设计变更,补充通知单

工程编号	201805007SH
专业	给排水
日期	2021.4.09
共 2 页	第 1 页

建设单位 洛阳浩德鑫置地有限公司
工程名称 开元壹号G2#地块设计项目

子 项 51#、52#、53#、55#、56#、57#楼(一期) 通知单编号 水施变更007-1

特殊单立管旋流排水系统接管示意图

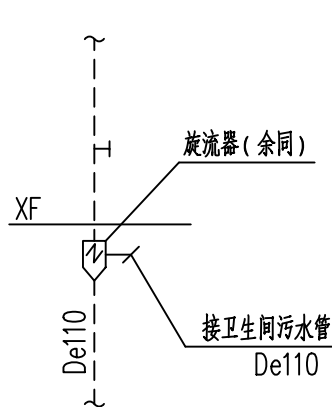
变更内容: 1. 55#楼高层卫生间排水管材, 由原: 柔性机制排水铸铁管,

改为: 高层卫生间排水主立管采用超静音HDPE单叶片内螺旋管, 配同材质特殊单立管旋流配件, 柔性承插连接;
户内排水横支管采用普通PVC-U排水塑料管, 承插粘接; 底部横干管采用HDPE三层复合静音管, 柔性承插连接。
污水立管底部选用大曲率半径弯头。取消通气立管, 改为特殊单立管系统。

55#楼高层厨房间、洗衣机排水管材, 由原: 柔性机制排水铸铁管,
改为: 采用HDPE三层静音管柔性承插连接。

55#楼高层雨水管材, 由原: 柔性机制排水铸铁管,
改为: 采用HDPE单层管材, 热熔承插不锈钢衬套连接加高压雨水伸缩节。

要求以上HDPE管道、管件、附件及接口的抗震性能均需满足不小于柔性机制排水铸铁管、
管件、附件及接口的抗震性能。

要求采用HDPE特殊单立管系统的排水能力, 大于本建筑高层卫生间排水的设计秒流量除以0.7的系数, 取7L/s,
应根据《建筑给排水设计标准》GB50015-2019第4.5.7-2条规定判定其排水能力。

特殊单立管排水系统参照下图, 并根据所订购的产品由厂家深化设计。
